**AVIS RELATIF À LA PROTECTION
CONTRE LES EVENTUELS EFFETS NOCIFS ET NUISANCES
PROVOQUÉS PAR LES RAYONNEMENTS NON IONISANTS
GÉNÉRÉS PAR DES ANTENNES ÉMETTRICES STATIONNAIRES**

Commune : WAVRE - Exploitant : ORANGE

Référence exploitant : 114W1_1/32114W1_1/42114W1_1 /52114W1_1

Rapport n° 1248 / 2024

Figure 1 : Vue en plan des lieux de séjour et des points de contrôle

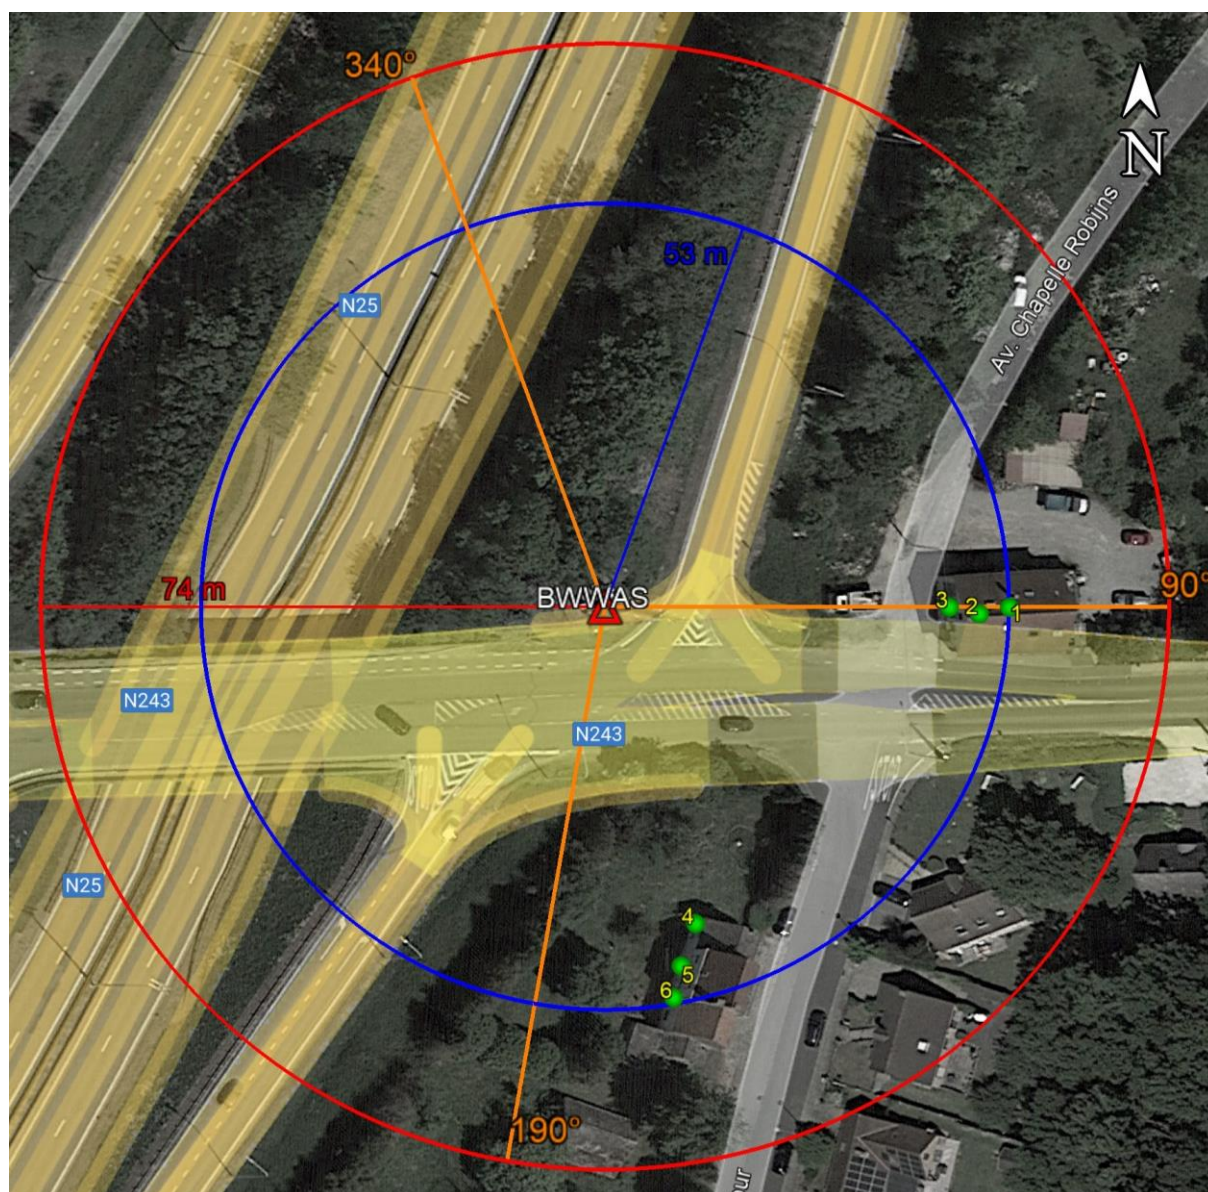
N° point de contrôle	LS	Atténuation (dB)	Indice d'exposition relatif à la limite par installation IE_i
6	LS4	3,0	0,228
1	LS1	3,0	0,178
5	LS4	3,0	0,112
2	LS1	3,0	0,085
3	LS1	3,0	0,054
4	LS4	3,0	0,034

En ce qui concerne les antennes de l'installation mentionnées dans le tableau 1, la distance maximale à laquelle la limite pourrait être atteinte, à l'extérieur, est égale à 72,2 m. S'il n'y a pas de LS à une distance inférieure, les antennes respectent forcément la limite d'immission.

Dans le cas des LS situés à l'intérieur des bâtiments, une atténuation d'obstacle est prise en compte et il en résulte que la distance maximale à laquelle la limite pourrait être atteinte se réduit à 51,1 m.

Figure 2 : Vue en plan des installations d’antennes dans un rayon de 300 mètres autour de l’installation faisant l’objet de la demande d’avis

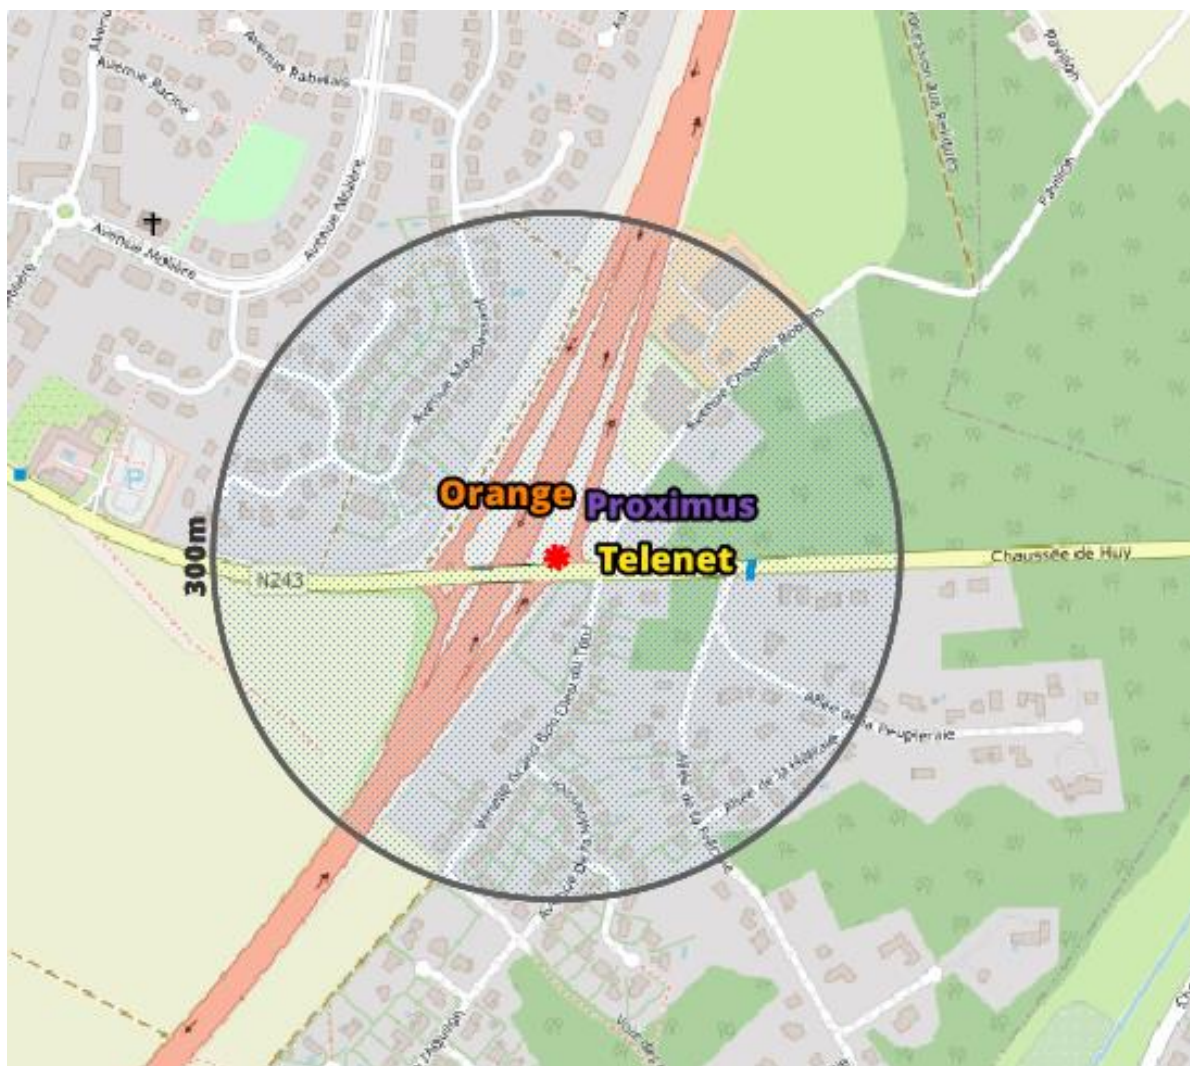
- il y a au plus 4 installations d'antennes émettrices stationnaires présentes dans la zone d'évaluation de 300 mètres de rayon représentée dans la figure 2, y inclus l'installation référencée dans le paragraphe 2 : la limite cumulative définie à l'article 4, §2 du décret est nécessairement respectée dans les lieux de séjour à l'intérieur de la zone d'évaluation de 300 mètres de rayon ;

- b) il y a exactement 5 installations d'antennes émettrices stationnaires présentes dans la zone d'évaluation de 300 mètres de rayon représentée dans la figure 2, y inclus l'installation référencée dans le paragraphe 2 et il existe, pour 3 ou 4 de ces installations, un avis attestant le respect de la limite abrogée de 3 V/m : la limite cumulative définie à l'article 4, §2 du décret est nécessairement respectée dans les lieux de séjour à l'intérieur de la zone d'évaluation de 300 mètres de rayon ;

- c) dans tous les autres cas, il a été vérifié que la limite cumulative définie à l'article 4, §2 du décret n'est pas dépassée dans les lieux de séjour sur base du nombre d'installations localisées dans la zone d'évaluation de 300 mètres de rayon représentée dans la figure 2, de leur localisation ainsi que des données inscrites dans la figure 1 et au paragraphe 4 du présent avis et dans les avis attestant le respect de la limite par installation ou de la limite abrogée de 3 V/m relatifs aux autres installations reprises dans la figure 2.

Compte tenu des considérations ci-dessus, il apparaît que l'intensité du rayonnement électromagnétique généré, dans les lieux de séjour situés dans un rayon de 300 mètres autour de l'installation référencée dans le paragraphe 2, par l'ensemble des antennes émettrices stationnaires de l'ensemble des exploitants du même site d'antennes émettrices stationnaires respecte la limite fixée à l'article 4, § 2 du décret.
